**CONSORZIO DI BONIFICA DELLA
BARAGGIA BIELLESE E VERCELLESE**

**RIFACIMENTO INVASO SUL TORRENTE SESSERA IN SOSTITUZIONE
DELL'ESISTENTE PER IL SUPERAMENTO DELLE CRISI
IDRICHE RICORRENTI, IL MIGLIORAMENTO DELL'EFFICIENZA IDRICA
DEGLI INVASI ESISTENTI SUI TORRENTI RAVASANELLA ED OSTOLA,
LA VALORIZZAZIONE AMBIENTALE DEL COMPENSORIO**

FASCICOLO F 24
USO POTABILE

PROGETTO DEFINITIVO

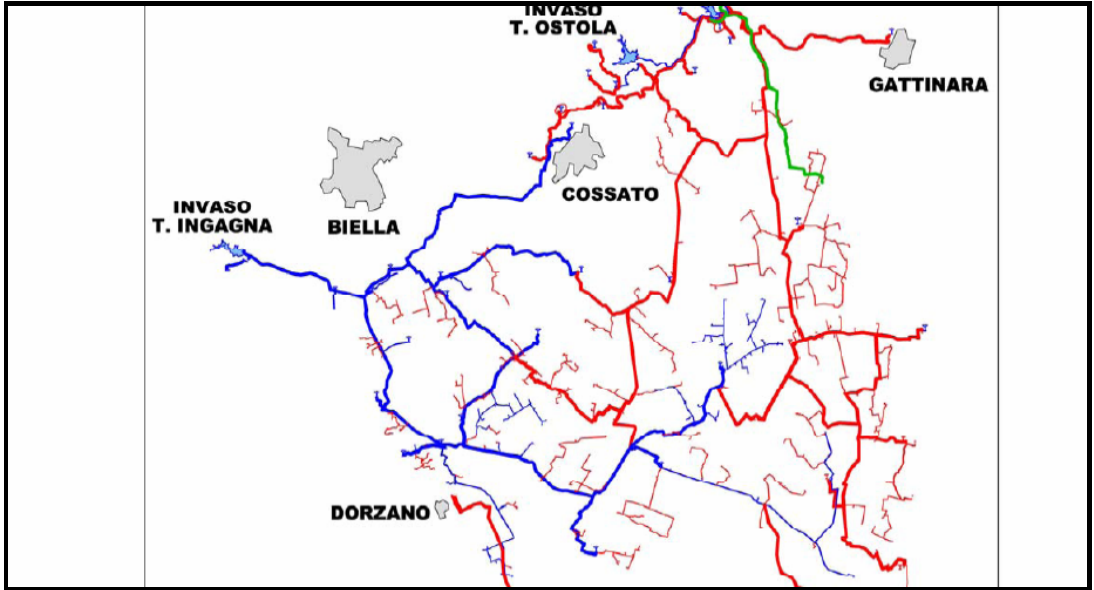
Relativamente alla rete acquedottistica le scriventi associazioni rilevano nella relazione che il Proponente riferisce di un impianto di potabilizzazione previsto dalla pianificazione nel comune di Dorzano :

Dalla cartina allegata al progetto non pare però che il sito di Dorzano sia connesso con la condotta in arrivo dall'invaso dell'Ingagna.

I costi energetici gestionali della nuova rete di alimentazione ai comuni che verranno serviti dall'impianto di potabilizzazione sito in comune di Dorzano risulteranno di molto inferiori a quelli attuali, fatto salvo il mantenimento di alcuni impianti strategici per sopperire ad eventuali interruzioni della dotazione idropotabile.

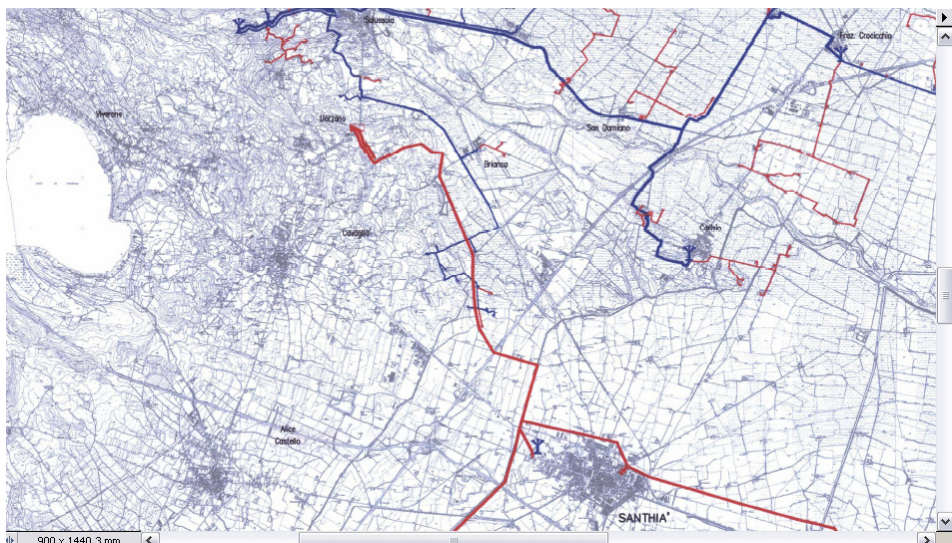
Anche nella Corografia generale delle opere G1 (Cartella G Elaborati generali) il collegamento tra la diga dell'Ingagna e il centro di potabilizzazione di Dorzano non esiste
